**Европейская экономическая комиссия****Комитет по внутреннему транспорту****Всемирный форум для согласования  
правил в области транспортных средств****Рабочая группа по автоматизированным/автономным  
и подключенным транспортным средствам****Семнадцатая сессия**

**Система автоматического экстренного торможения:****Система предупреждения о выходе из полосы движения****Предложение по поправкам серии 01  
к Правилам № 130 ООН (система предупреждения  
о выходе из полосы движения (СПВП))****Представлено экспертом от Австралии\***

## «Приложение 2

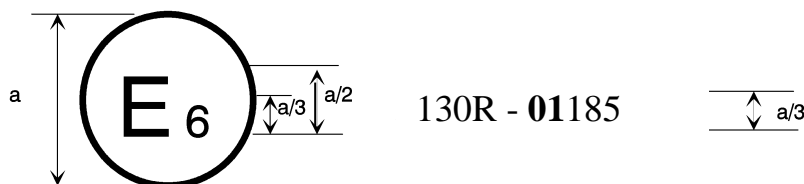
Приложение 2 изменить следующим образом:

Приведенный выше знак официального утверждения, проставленный на транспортном средстве, указывает, что данный тип транспортного средства официально утвержден в отношении СПВП в Бельгии (Е6) на основании Правил № 130 ООН. Первые две цифры номера официального утверждения указывают, что официальное утверждение было предоставлено в соответствии с предписаниями Правил № 130 ООН в их первоначальном варианте с внесенными в них поправками серии 01».

Таблица 1

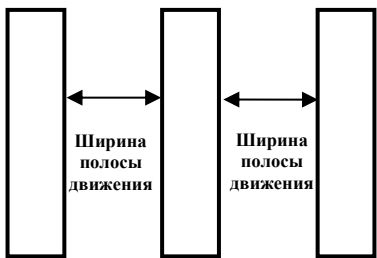
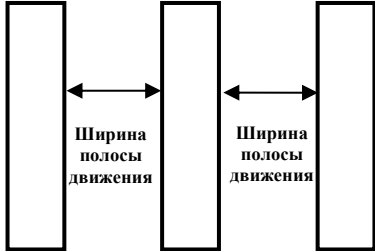
Таблицу 1 изменить следующим образом:

Схема			Страна	Ширина		
Левая граничная линия	Центральная линия	Правая граничная линия		Левая граничная линия	Центральная линия	Правая граничная линия
			Определение ширины полосы движения для целей настоящих Правил			
			<b>АВСТРАЛИЯ</b> Двухполосная дорога с двусторонним движением			
			<b>АВСТРАЛИЯ</b> Многополосная неразделенная дорога			
Неразделенная дорога с одной полосой движения в каждую сторону						
Центральная разделительная линия на неразделенной дороге с более чем одной полосой движения в каждую сторону

Схема			Страна	Ширина		
Левая граничная линия	Центральная линия	Правая граничная линия		Левая граничная линия	Центральная линия	Правая граничная линия
			<p>Определение ширины полосы движения для целей настоящих Правил</p>			
			<p><b>АВСТРАЛИЯ</b> Двухполосная дорога с двусторонним движением, при этом смена полосы допускается только в одном направлении</p>	<p>15 или 20 см</p>	<p>10 см 10 см 10 см</p>	<p>15 или 20 см</p>
			<p><b>АВСТРАЛИЯ</b> Двухполосная дорога с двусторонним движением, при этом смены полосы не допускается</p>	<p>15 или 20 см</p>	<p>10 см 10 см 10 см</p>	<p>15 или 20 см</p>
			<p><b>АВСТРАЛИЯ</b> Одинокая барьерная линия</p>	<p>15 или 20 см</p>	<p>10 см</p>	<p>15 или 20 см</p>
			<p>КАНАДА</p>	<p>30 см</p>	<p>20 см</p>	<p>30 см</p>

6. Поскольку речь идет об одной из критических проблем безопасности, Австралия включила собственные местные требования к маркировке полосы движения в таблицу 1 приложения 3 к Правилам № 130 ООН и считает эту поправку крайне важной для обеспечения безопасности транспортных средств, которые в настоящее время зависят от этой маркировки, а также будущих транспортных средств, которые также будут зависеть от нее в контексте рулевого управления и торможения.

- a) к обнаружению граничных линий или контурной маркировки толщиной не менее 15 см;
- b) к выявлению продольных зазоров в маркировке полосы движения в диапазоне от минимум трех до максимум девяти м; и
- c) к выявлению уникальных австралийских барьерных линий предупреждения с боковыми зазорами в 10 см между разделительными линиями толщиной в 10 см.
